**Bundesnetzagentur
Stichwort: Untersuchungsrahmen 2014**

Betreff: Trassenführung der Alternativetrasse Ost-Süd und fehlende Berücksichtigung
Flugplatz Burgheim

Abbildung 1: Trassenplanung Amprion mit gekennzeichnetter Lage des Flugplatzes Burgheim

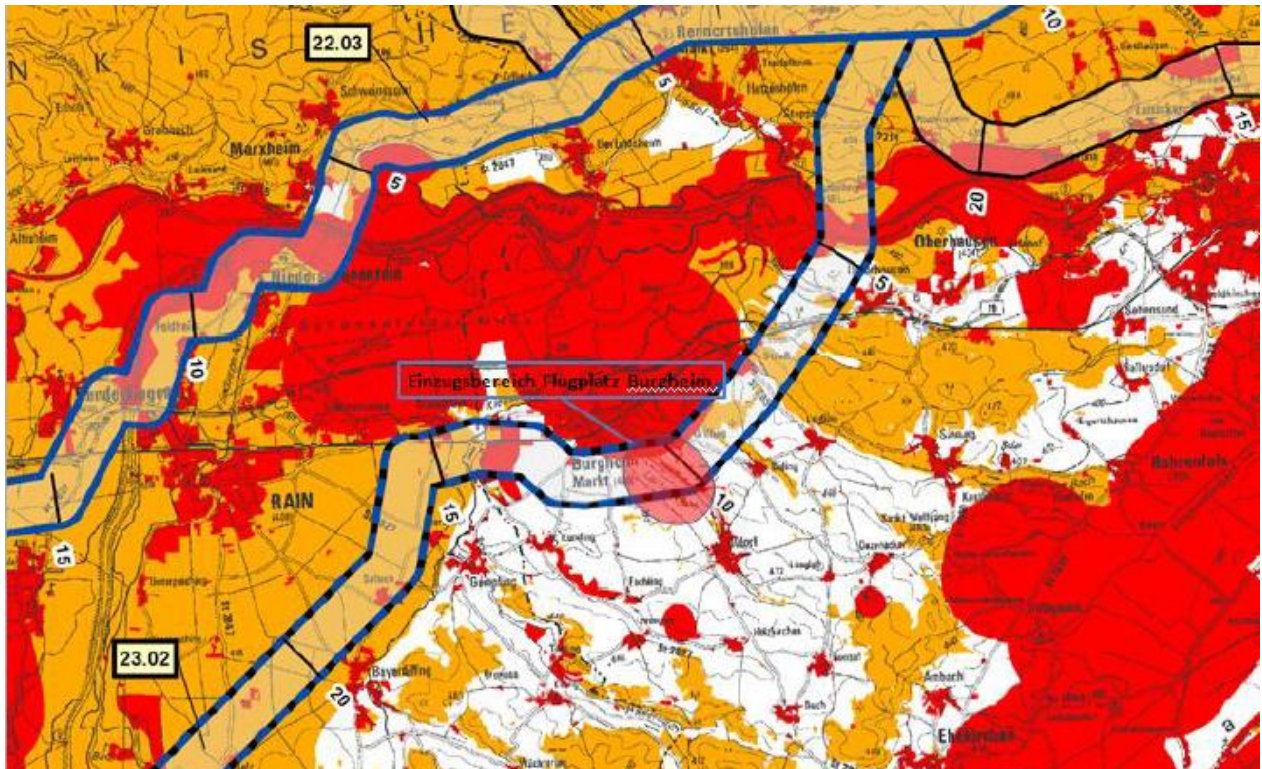
Trassenverlauf des Betreibers Amprion (Vorhaben 5) schlichtweg Flugplätze vermutlich aus Unkenntnis nicht oder nur unzureichend klassifiziert wurden.

Die betrifft u.a. auch den Flugplatz Burgheim mit der Lage des Flugplatzbezugspunktes:

Abbildung 2: Einzugsbereich des Flugplatzes Burgheim mit An- und Abflugvektoren sowie der Platzrunden
[Quelle NFL-I 38/13]

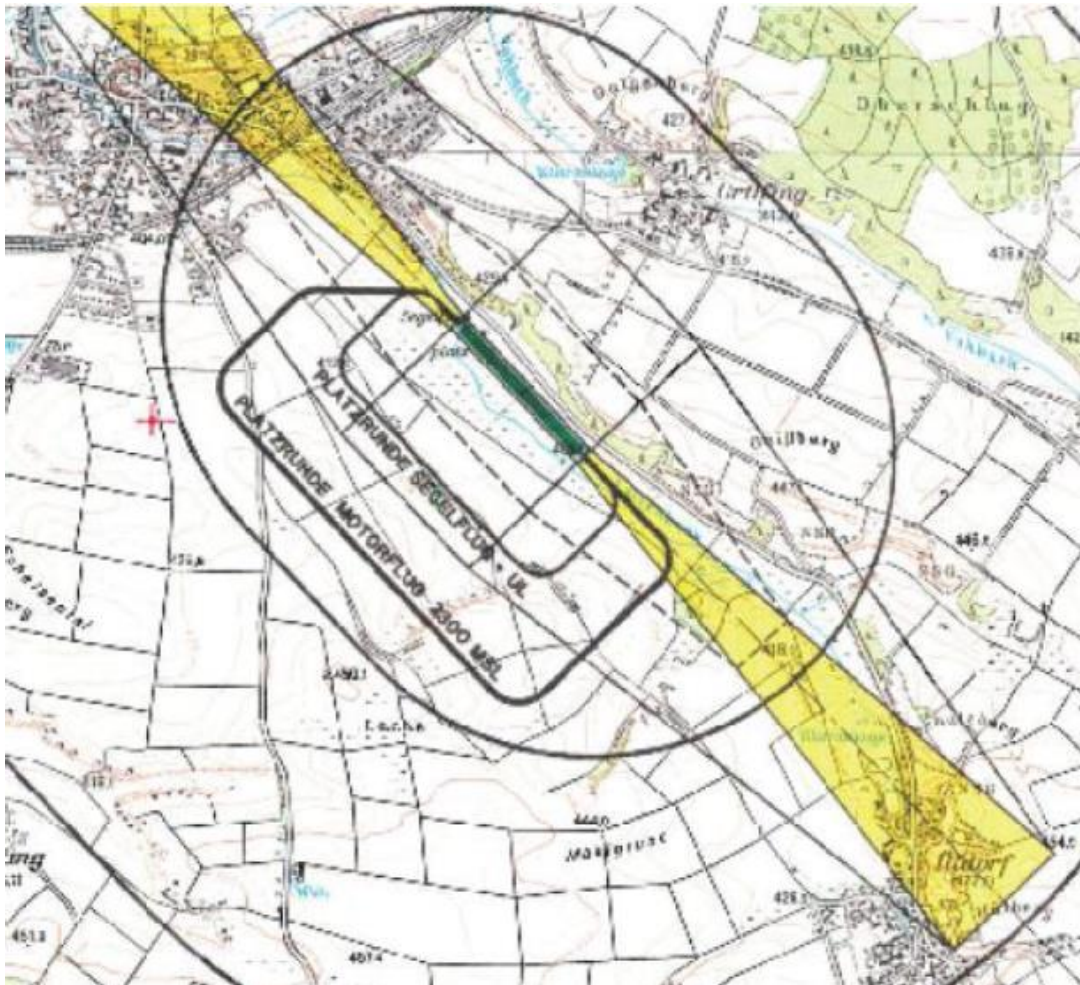
Nach Kenntnisaufnahme der Amprion Trassenplanung auf der Amprion Homepage und Durchsicht ihrer Planungsgrundsätze im Untersuchungsrahmen 2014 zum Bundesbedarfsplan ist mir zum einen aufgefallen, dass die pauschalisierte Anwendung eines Areals von 1.5km Radius um den Bezugspunkt eines Landeplatzes zumindest im Falle des Flugplatzes Burgheim mit Fallschirmsprungbetrieb (zu erkennen in der ICAO-Karte im Maßstab 1:500.000 am Fallschirmsymbol neben dem Flugplatz) zur Klassifizierung mit der Kriterienempfindlichkeit „hoch“ nicht ausreicht (siehe Abbildung 2). Daher möchte ich vorschlagen die Einstufung der Flugplätze mit Fallschirmsprungbetrieb in einem Radius von 2,5km um den Flugplatzbezugspunkt vorzunehmen. Zu anderen ist mir aufgefallen das Flugplätze gar nicht oder nur unzureichend klassifiziert worden sind. Hier sollte verbindlich vorgeschrieben sein, dass ICAO-Karten, AIP-VFR und NFL-I für die detaillierteren Klassifizierung in Abstimmung auf An- und Abflugrouten, sowie lokalen Besonderheiten 3-dimensional gesichtet und bewertet werden müssen, da im

- Aufnahme der größeren Areale (2,5km Radius) für Flugplätze mit Fallschirmsprung
- Festschreiben eines Sichtungsverfahrens zur Identifikation und Klassifizierung von Flugplätzen bereits in der Bundesbedarfsplanbewertung.
- Festlegung eines Beteiligungsverfahrens für Flugplatzbetreiber zur detaillierteren Klassifizierung in den weiteren Stufen um Fehleinschätzungen durch den Trassenplaner noch korrigieren zu können (siehe obiges Beispiel).
